STAVBA:	„VŠB-TU Ostrava, Zateplení budovy J“
SMLOUVA ČÍSLO:	D70267/INV/2016/192
OBJEDNATEL / IČ	Vysoká škola báňská – Technická univerzita Ostrava / IČ: 61989100
ZHOTOVITEL / IČ	HOCHTIEF CZ a. s. / IČ : 46678468

ZMĚNOVÝ LIST ČÍSLO: 04

Popis změny:

- Doplnění dilatačních lišt a úprava rozvinutých šířek klempířských prvků z důvodu zjištěných nerovností fasád.

Dohodnuté změny:
Popis změny:
Původní stav / projektové řešení :
a) Dilatace atikového zdiva

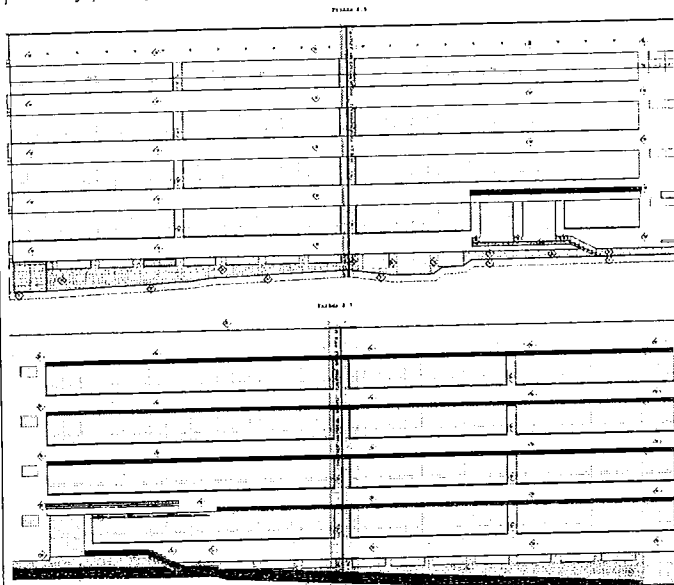
Projektem navrhnuté řešení fasády vnitřního traktu objektu tj. Fasád č. 5 – 8, vycházel z dochovaných podkladů a prohlídky stavby před zahájením projektování.

Kontaktní zateplovací systém, kterým jsou opatřeny fasády č. 5-8, jsou fasády č. 5 a č.7 oddilátovány v úrovni jedné poloviny plochy v celé výšce.

Zjištěný stav / popis situace na staveništi:
a) Dilatace atikového zdiva

Před zahájením prací na fasádách č.5-8, a to po postavení lešení, byly nepředpokladatelně nad poslední výškovou úrovní pásových oken, zastíženy drobné svislé trhliny. Po jejich detailnějším prozkoumání očistěním (oklepáním omítky), bylo zjištěno, že se jedná o trhliny v místě dilatací atikového zdiva.

Nový stav / řešení navrhované tímto změnovým listem:
a) Dilatace atikového zdiva

Dodávka a montáž fasádních povrchových dilatačních profilů na Fasádách č. 5-8.
